Service melding

Produkt:
VM450

Service meldingsnr:
4121-S002

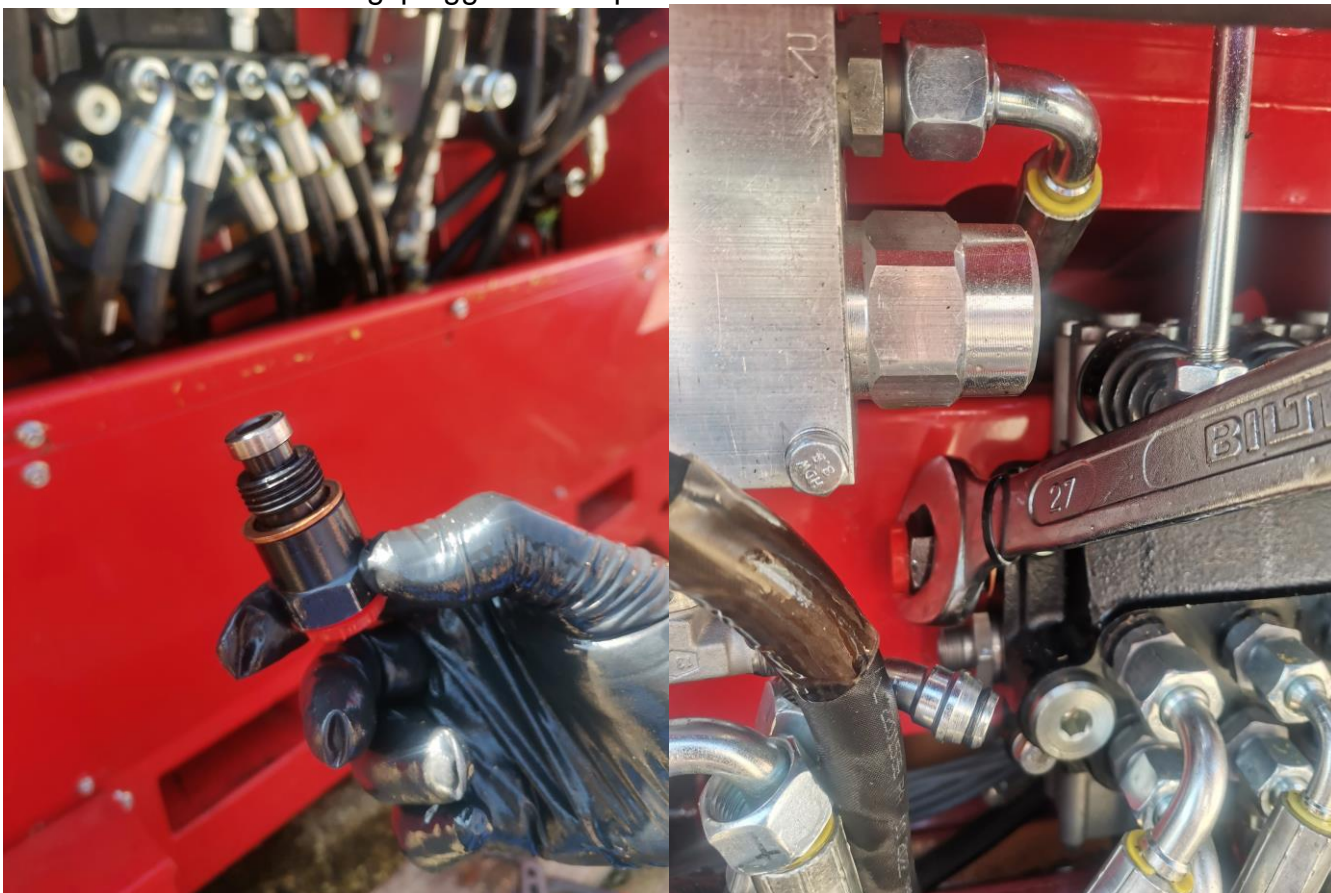
Symptom

Hydraulisk sving på utmaterbånd er svak eller siger til siden.

Årsak

Feil i hydraulikksystem

Løsning

Bygg om hydraulikk.

1. Skru løs slange som vist på bilde.
2. Ta ut pluggen som sitter nederfor slangen som ble løsnet.

3. Skru ut ansatsnippele som vist på bilde og sett den inn der pluggen ble fjernet-

4. Sett inn videreføringsplugg som vist på bildet.

5. Sett inn ansatsnippele som vist på bildet.
